НШЕК.35-05

Изменяемые узлы электрической принципиальной схемы:
001.10.4.05.00 АЭЗ

ООО "НЕЙРОН"

НШЕК.21-02

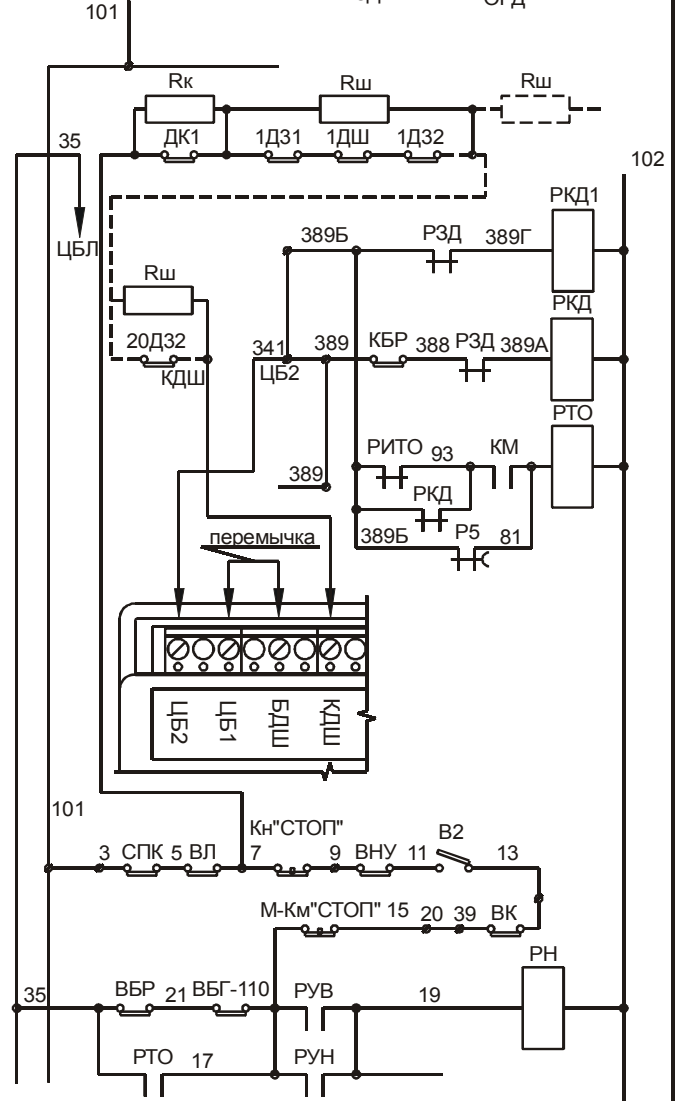
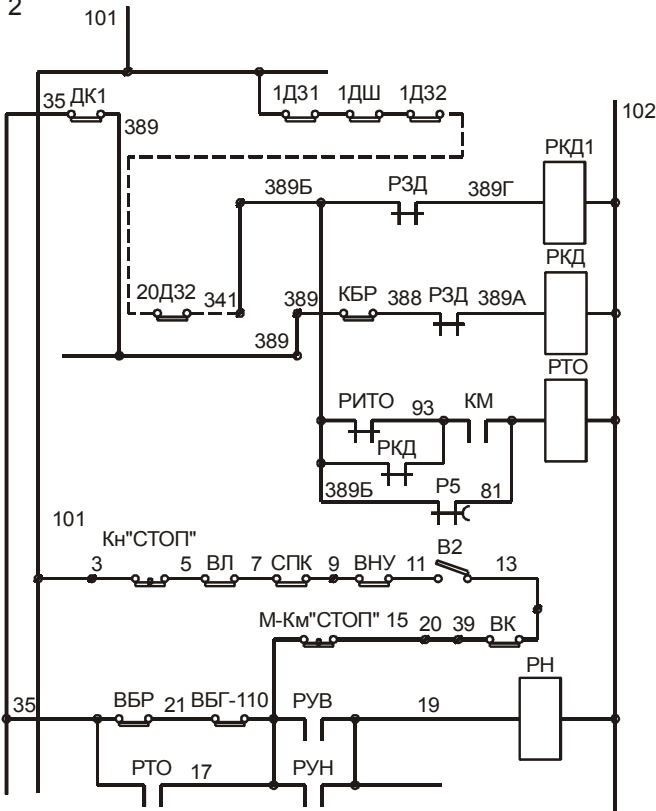
Изменения п.2. Резистор $R_{ш}=30,1\text{к}\Omega\pm 2\%$ устанавливается в клеммной коробке каждого этажа. $R_{к}=51\text{к}\Omega\pm 2\%$ устанавливается в выключателе ДК1.

На кабине производится перекоммутация электрических контактов СПК и Кн "СТОП" согласно принципиальной схеме.

НШЕК.08-02						
					Лист 1	Листов
Изм.	Лист	№ докум.	Подп.	Дата	Изменяемые узлы электрической принципиальной схемы: 143У.10.5.16.00 ЭЗ ООО "НЕЙРОН"	
Разраб.	Лукашин					
Согл.	Косов					
Утв.	Ерин

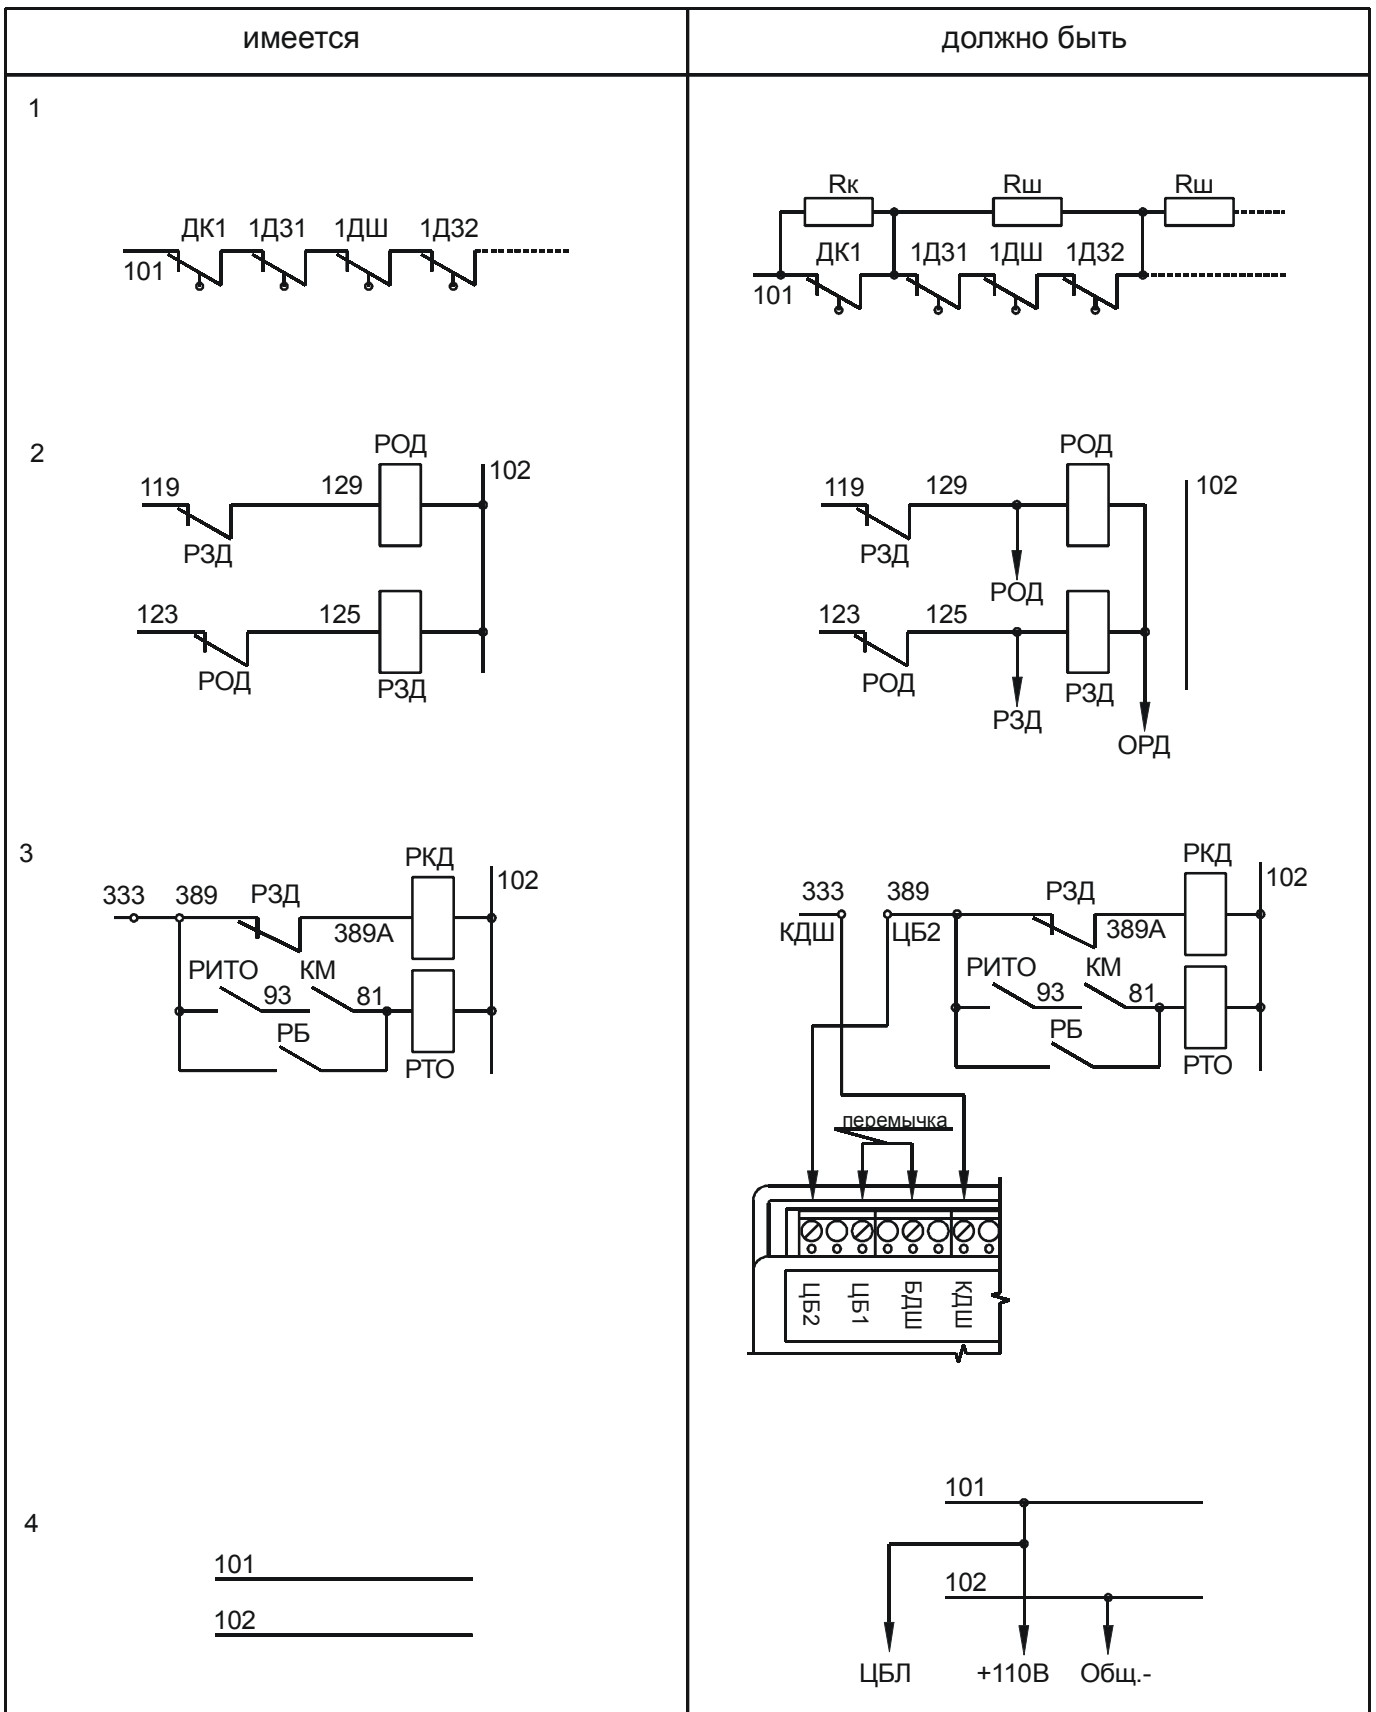
Изменения п.1. Резистор Rш=30,1кОм±2% устанавливается в клеммной коробке каждого этажа. Rк=51кОм±2% устанавливается в выключателе ДК1.

НШЕК.09-02											
Изм.	Лист	№ докум.	Подп.	Дата	Изменяемые узлы электрической принципиальной схемы: 143У.10.5.20.00 АЭЗ					Лист 1	Листов
Разраб.	Лукашин									ООО "НЕЙРОН"	
Согл.	Косов										
Утв.	Ерин

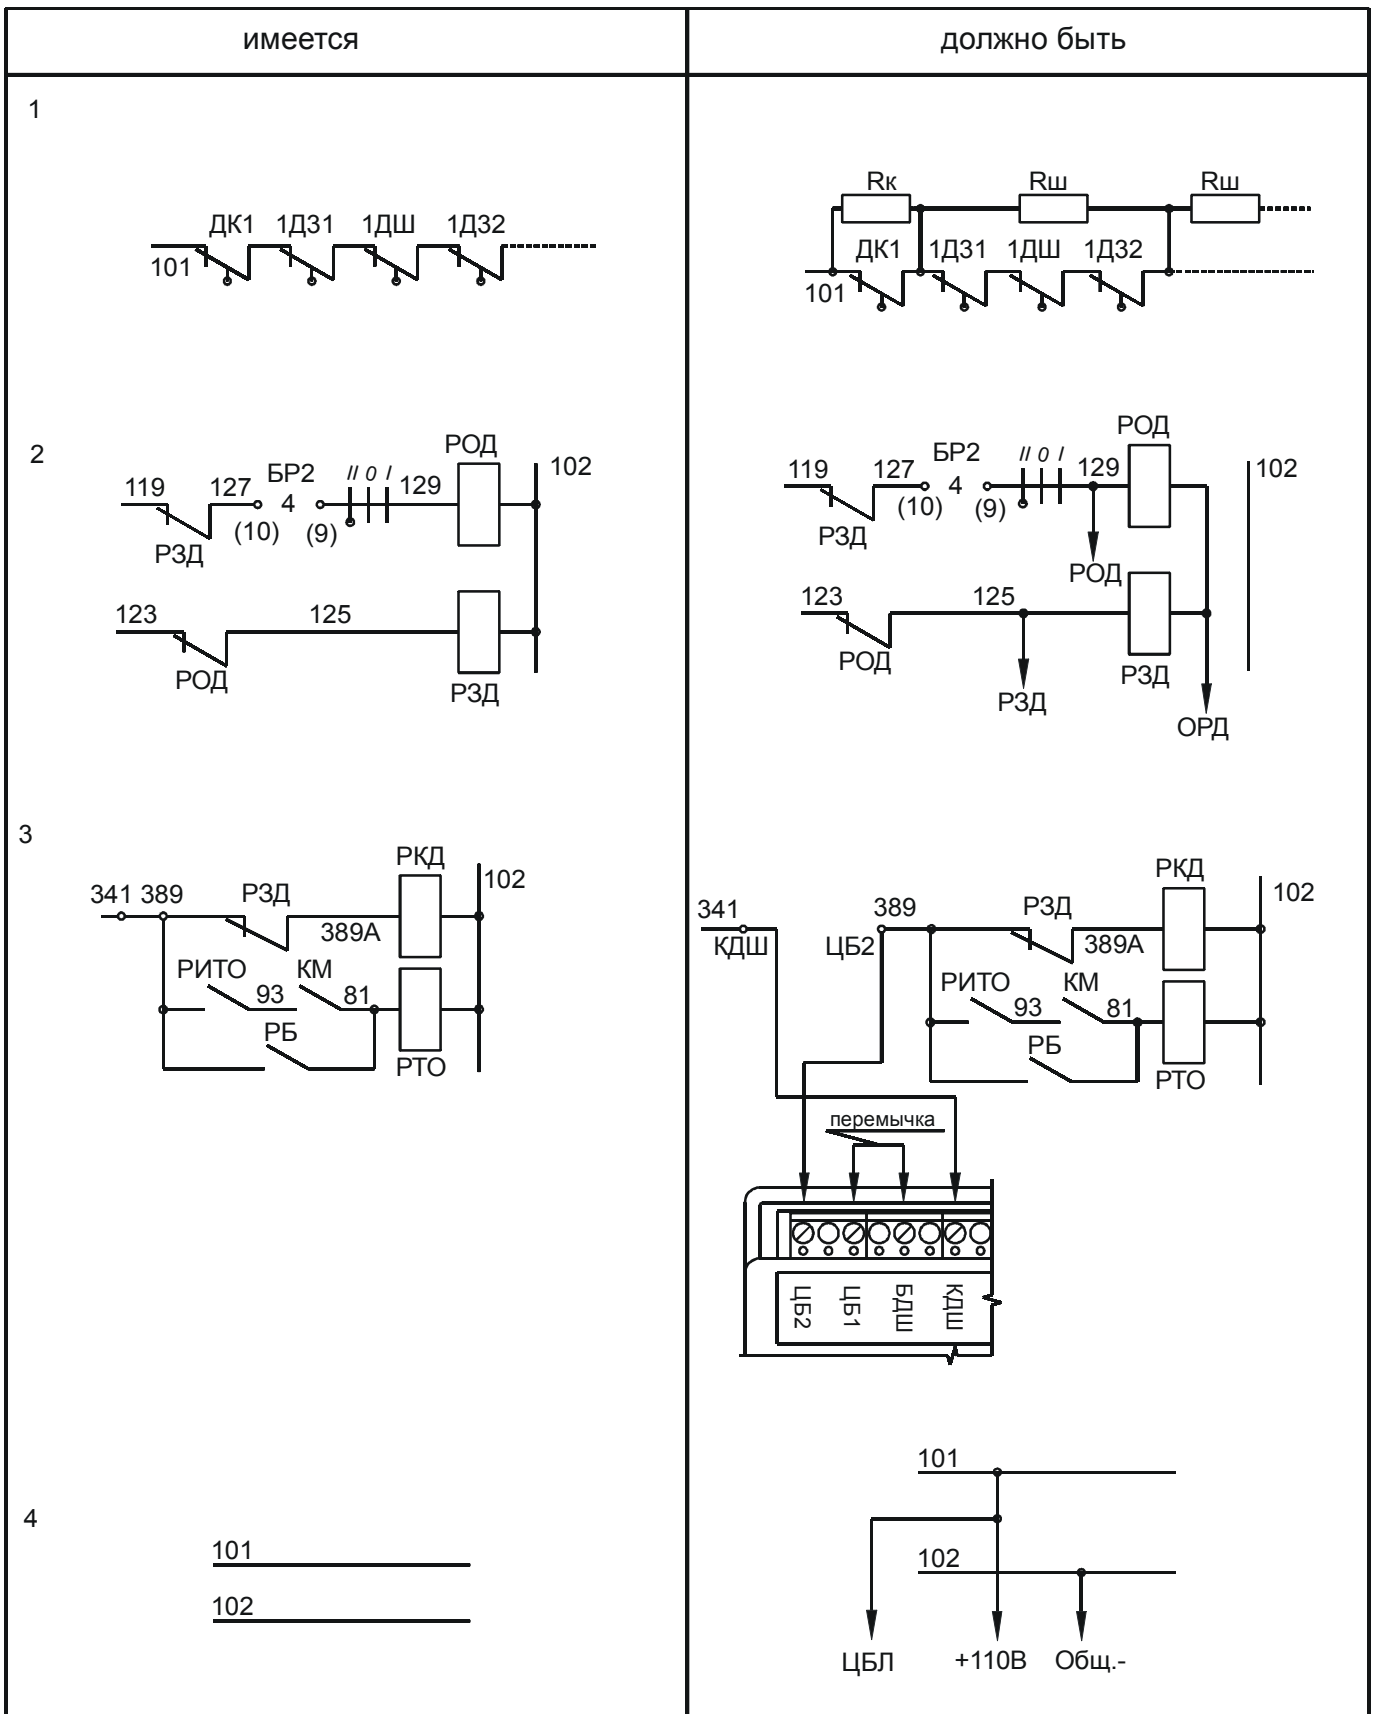
Изменения п.1. Резистор $R_{ш}=30,1\text{кОм}\pm 2\%$ устанавливается в клеммной коробке каждого этажа. $R_{к}=51\text{кОм}\pm 2\%$ устанавливается в выключателе ДК1.

НШЕК.10-02

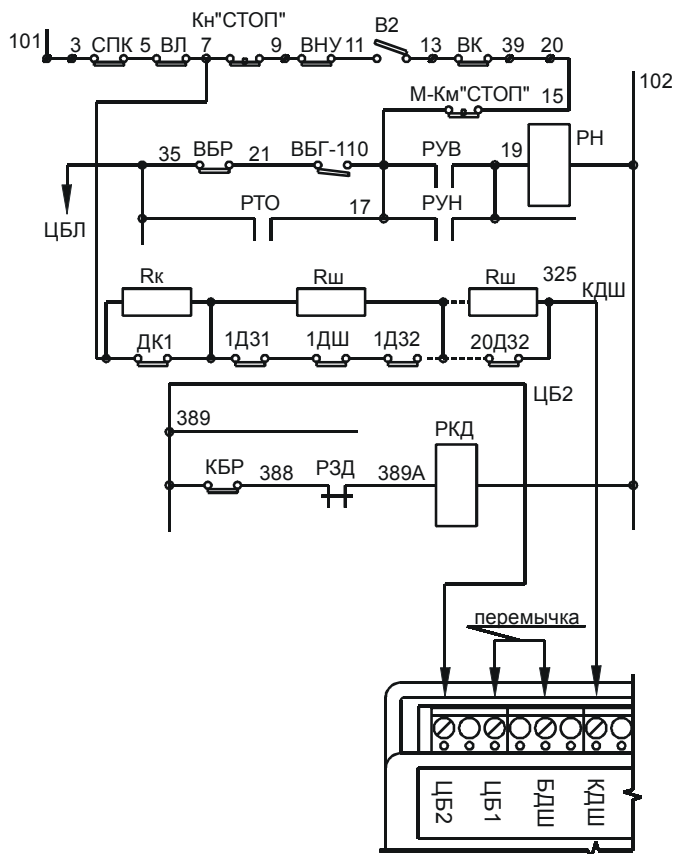
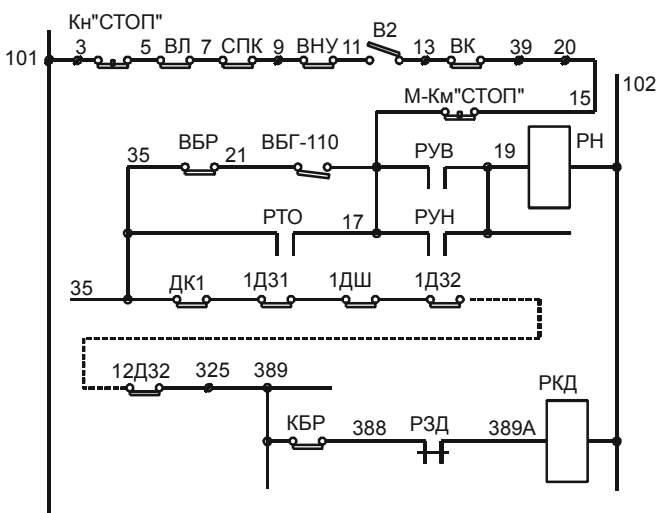
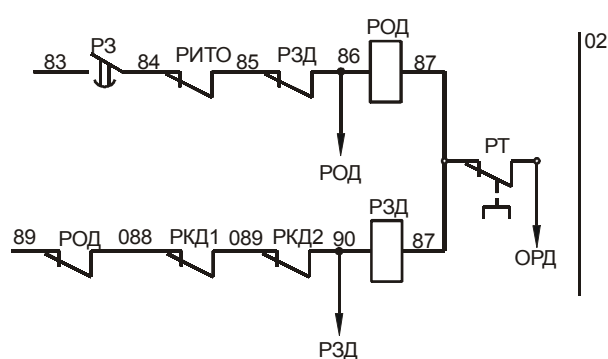
Изменения п.2. Резистор Rш=30,1кОм±2% устанавливается в клеммной коробке каждого этажа. Rк=51кОм±2% устанавливается в выключателе ДК1.
 На кабине производится перекоммутация электрических контактов СПК и Кн "СТОП" согласно принципиальной схеме.

НШЕК.30-04

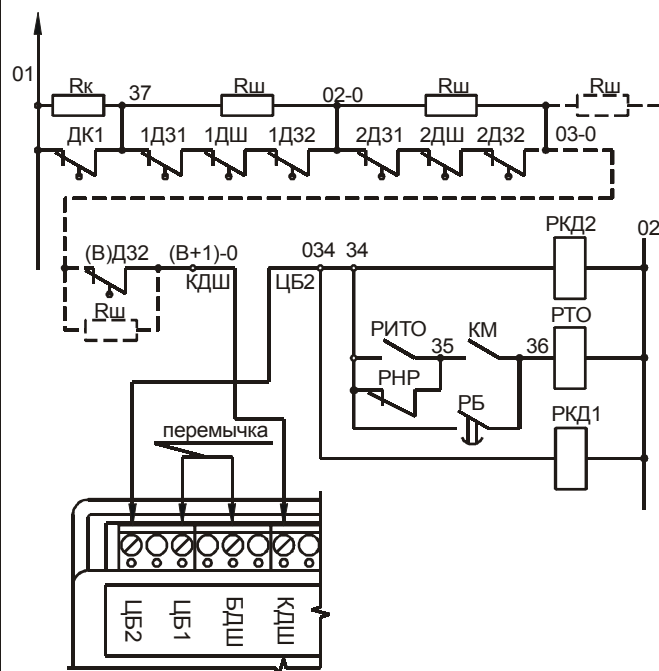
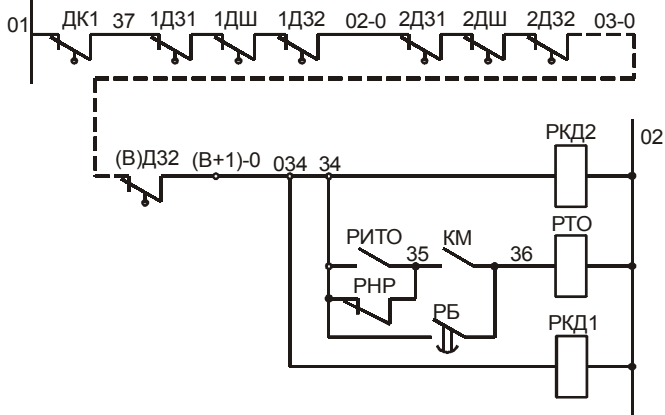
Изменения п.2. Резистор $R_{ш}=30,1\text{кОм}\pm 2\%$ устанавливается в клеммной коробке каждого этажа. $R_{к}=51\text{кОм}\pm 2\%$ устанавливается в выключателе ДК1.

НШЕК.29-03

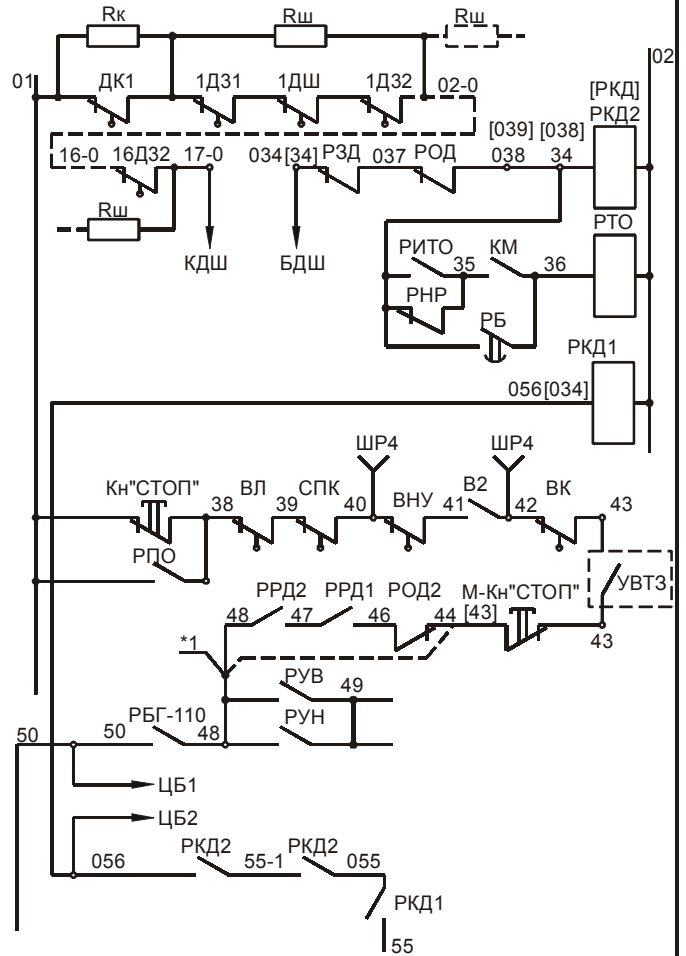
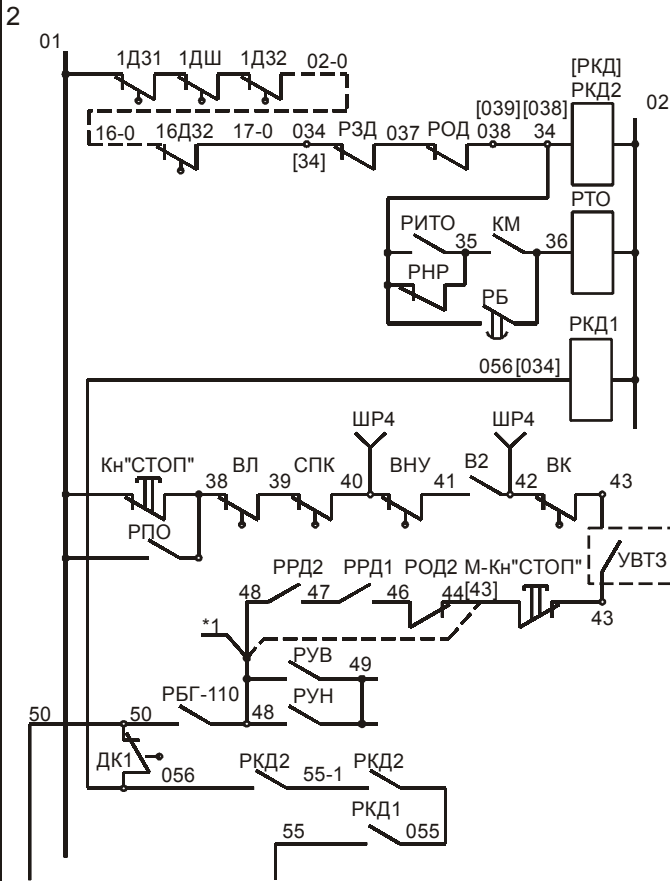
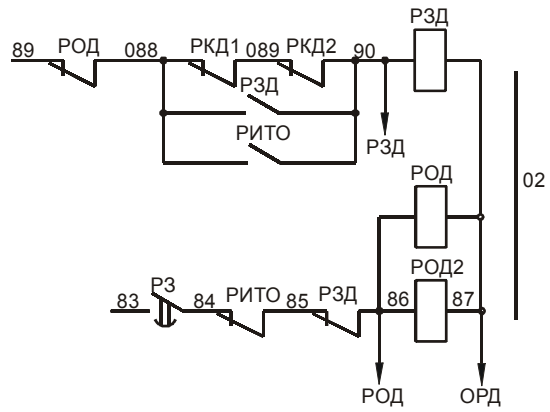
Изменения п.2. Резистор $R_{ш}=30,1\text{к}\Omega \pm 2\%$ устанавливается в клеммной коробке каждого этажа. $R_{к}=51\text{к}\Omega \pm 2\%$ устанавливается в выключателе ДК1.
Провод 056 в подвесном кабеле использовать для подключения ДК1 к блокировочным контактам дверей шахты.
